Komplettering 2, dp 1911, ny väg från Gäddeholm till södra Kärrbolandet, Frösåkersvägen.

Ansökan om biotopskyddsdispens Frösåkersvägen, Lst dnr 4248-2023.

Anmälan om vattenverksamhet, Lst dnr 535-6410-2023

Beskrivning av komplettering

Bild 1. Kartan/bilden visar områdesskydd och övrig relevant kunskap om området. Urklipp ur Naturvärdesinventering, Calluna, 2020.

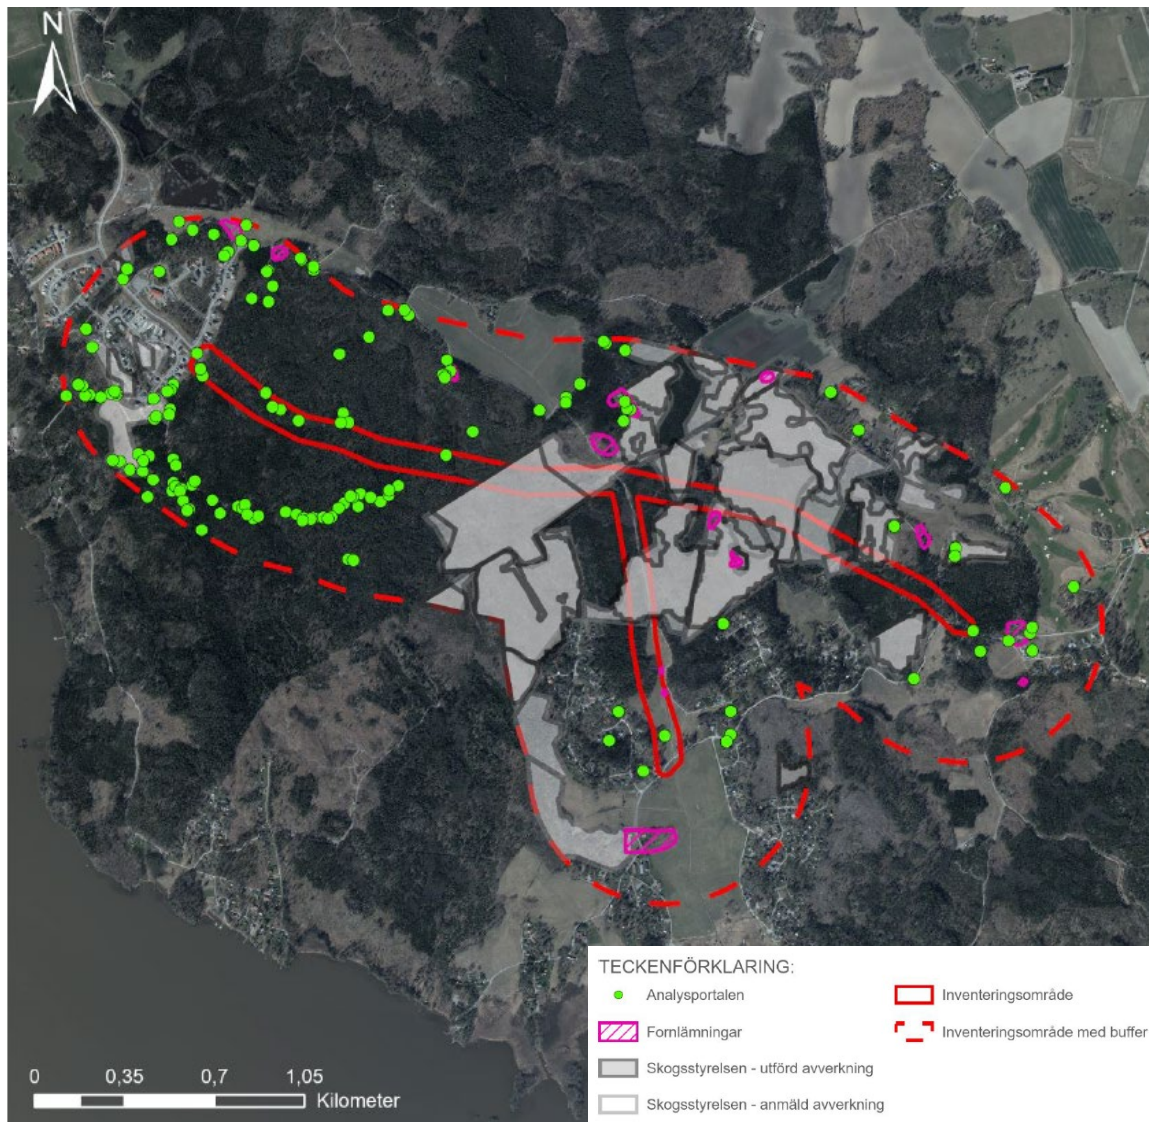
- Hur invasiva är de nya trummorna? Vad har varje trumma för påverkan på djurliv (särskilt groddjur) och övriga naturvärden?

- Valvtrumman kommer att säkerställa en säker passage i framtiden för möjliga grod- och kräldjur, trots att inga groddjur eller områden som är lämpliga för groddjur identifierades i eller vid planområdet. Se bild 1, utdrag ur NVI, Calluna.
- Vägbanken kommer att bli högre och bredare jämfört med dagens grusväg. Den nya vägen inklusive gc-bana kommer att höjas pga. dem befintliga VA ledningarna som behöver skyddas mot frost.

Vägen som inkluderar slänter, cykelbana, grönremsa emellan och körbana kan utgöra en stor barriär för framtida grod- och kräldjur och för att möjliggöra kontakt med skogsområdet väster om vägen föreslås anläggande av valvtrumma.

Ingen påverkan på övriga naturvärden.

Bild 2. Ledning/rör 2. Förläggning av befintlig dagvattenledning (45 meter).

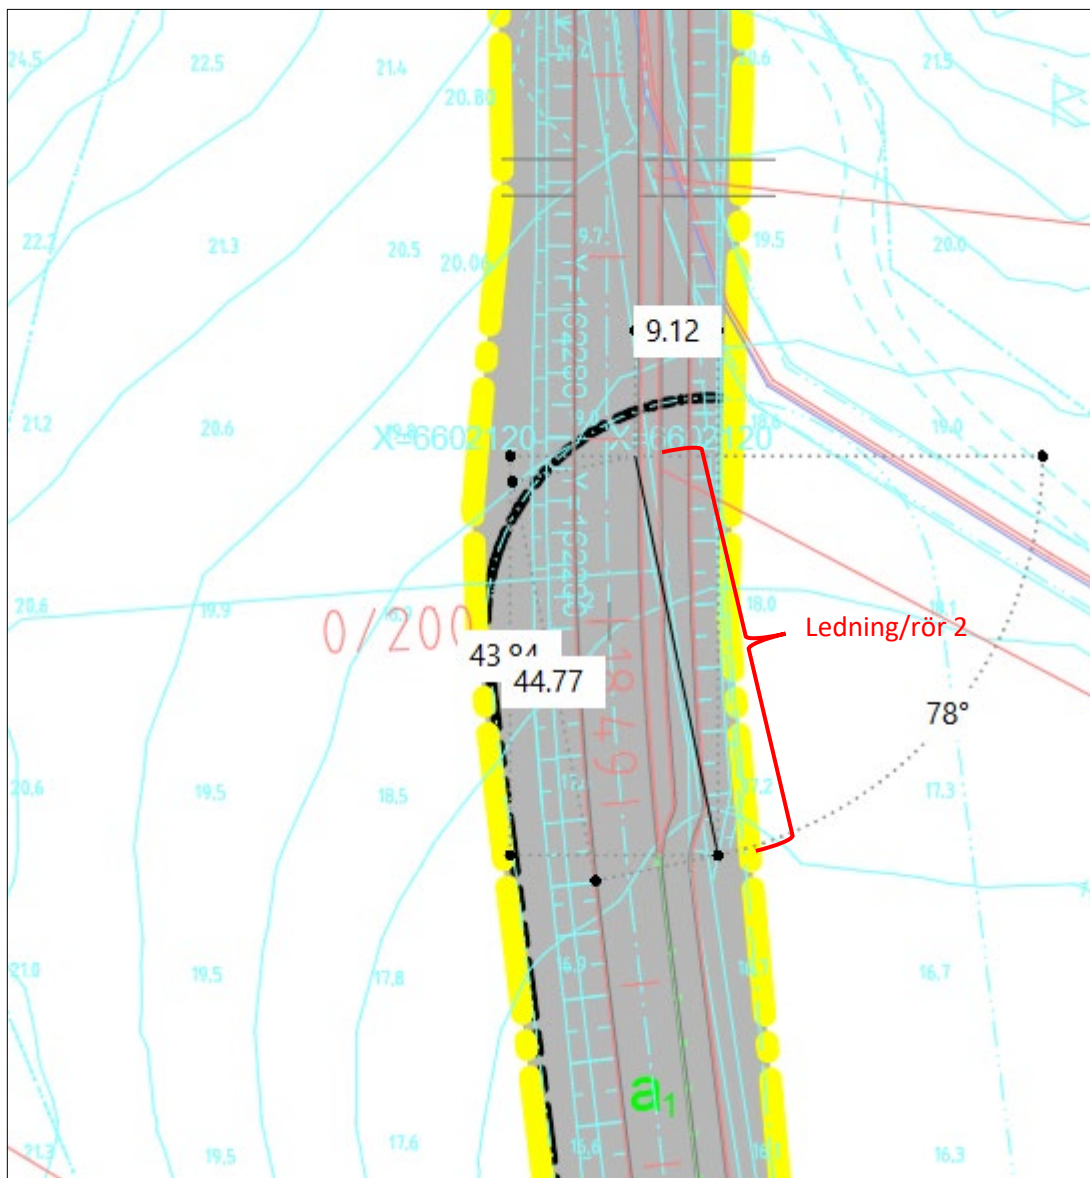
Ledning/rör 2. Förlängning av befintlig dagvattenledning.

Befintlig dagvattenledning, längd ca 315 m och diameter 300 mm.

Befintlig dagvattenledning förlängs och ansluts till nytt vägdike som ersätter befintligt dike på en sträcka om ca 45 meter. Den befintliga dagvattenledningen förlängs där vägen kommer att korsa diket, se bild 2.

Föreslås: Ledning i plast, diameter 0,3 m och förlängning med ca 45 m. Totallängd dagvattenledning ca 360 m.

Den befintliga dagvattenledningen är redan nu så långt att det utgör ett hinder för groddjur. Därför innebär en förlängning av denna ledning ingen påtaglig skillnad för groddjurens möjligheter att utnyttja området. Inga individer eller områden som är lämpliga för groddjur har identifierats enligt Naturvärdesinventeringen. Marken där dagvattenledningen kommer att förlängas, bla en sträcka på 45 meter, är inte lämplig för groddjur. Vattenflödet blir oförändrat. Ingen eller obetydlig påverkan på övriga naturvärden.
